工程指示 / 要求簡箋(E.I.)

工程指示編號：EI / 2092 / 20

工程編號：J - 852

工程項目：佛沙窗 MO1 首批 T1 ABC 單位 (76 隻)

名稱	70窗150夾通	制圖	JASON 2020.06.22	修改	A
材料	X85772	復核	WHS	日期	2020.07.29
顏色	UCT806812XL-3	批准		圖號	PW01-13

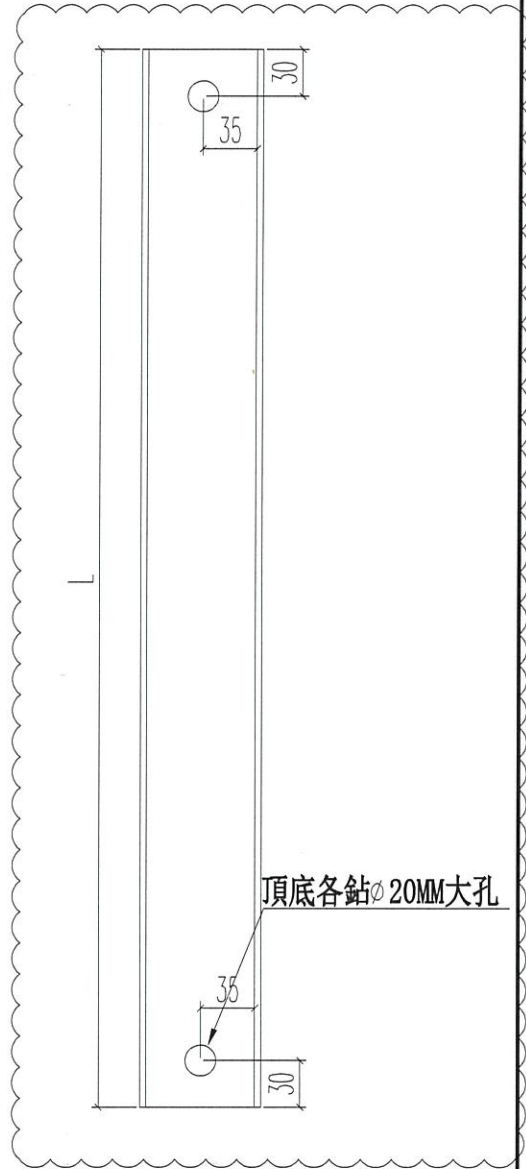
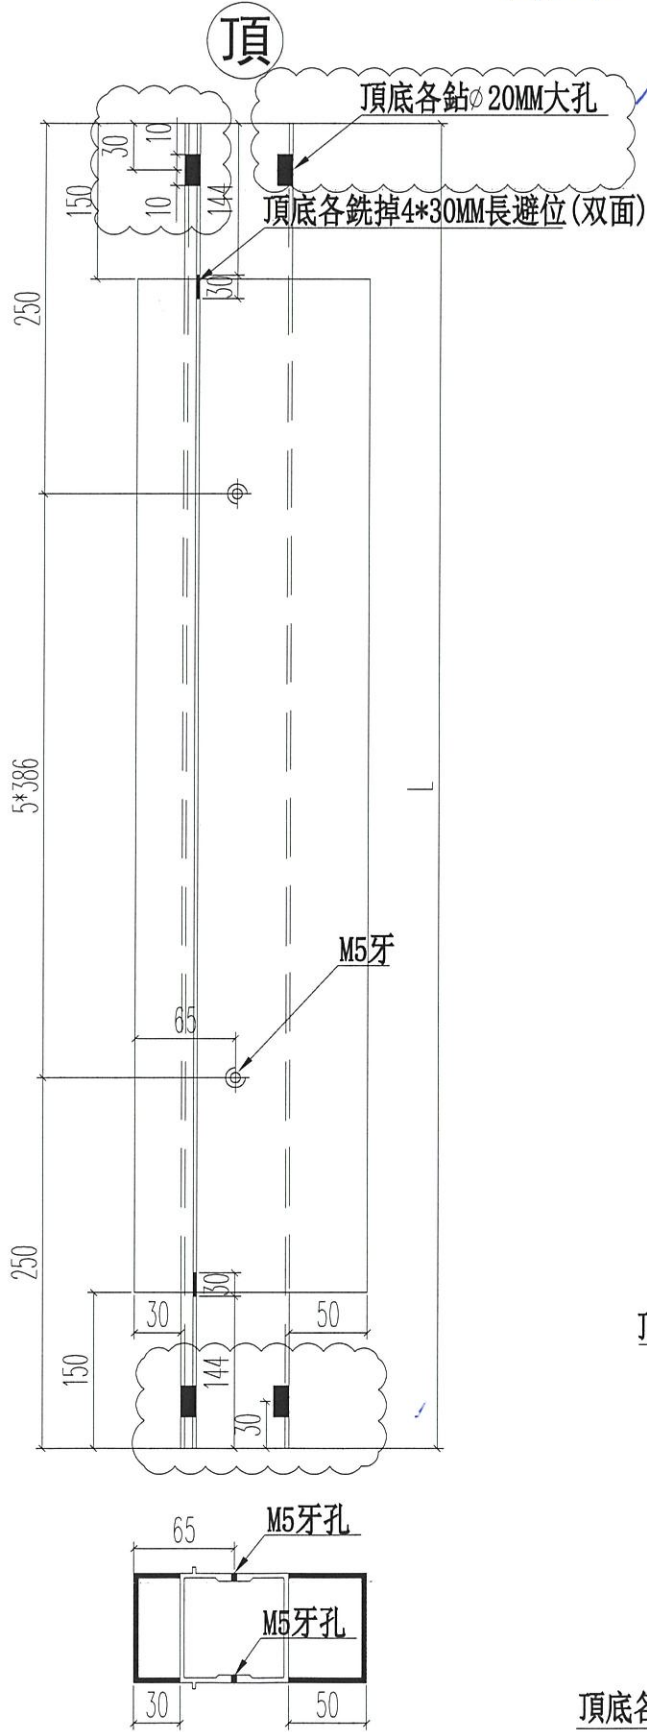
因夾通要加開

X85834 和玻璃線 頭 3 層不用裝
